設計及び工事計画認可申請書の一部補正について

原子力発 第21003号  
令和3年 5月 17日

令和2年9月10日付け原子力発 第20194号をもって申請しました  
伊方発電所第3号機設計及び工事計画認可申請書について、別紙のとおり補  
正します。

図1 工事の工期と使用前検査者検査のフロー (標材を除く)

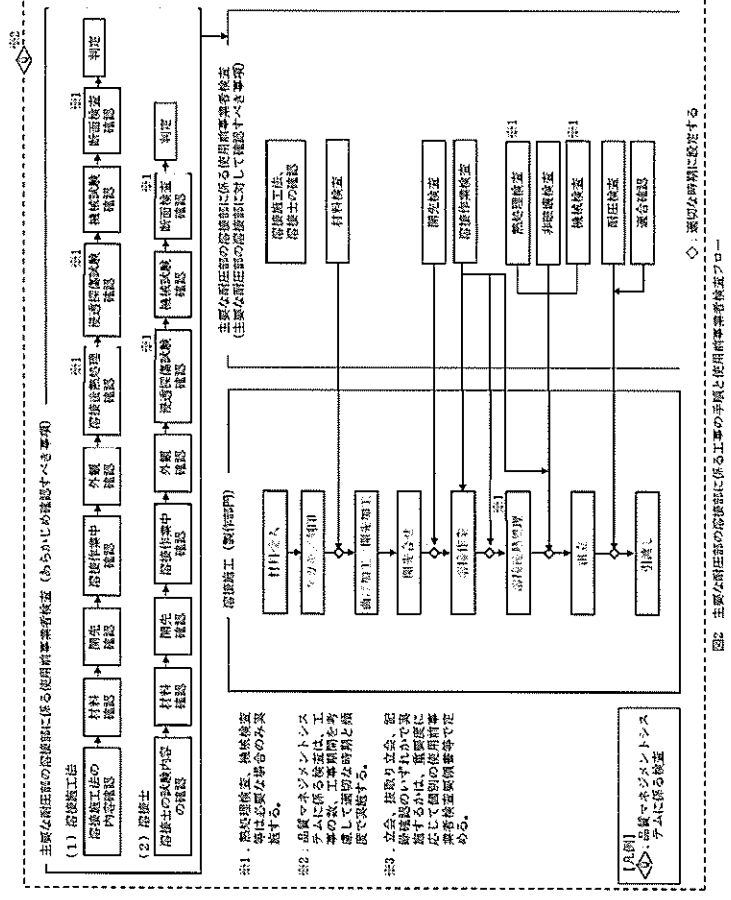
変 更 前

変 更 後
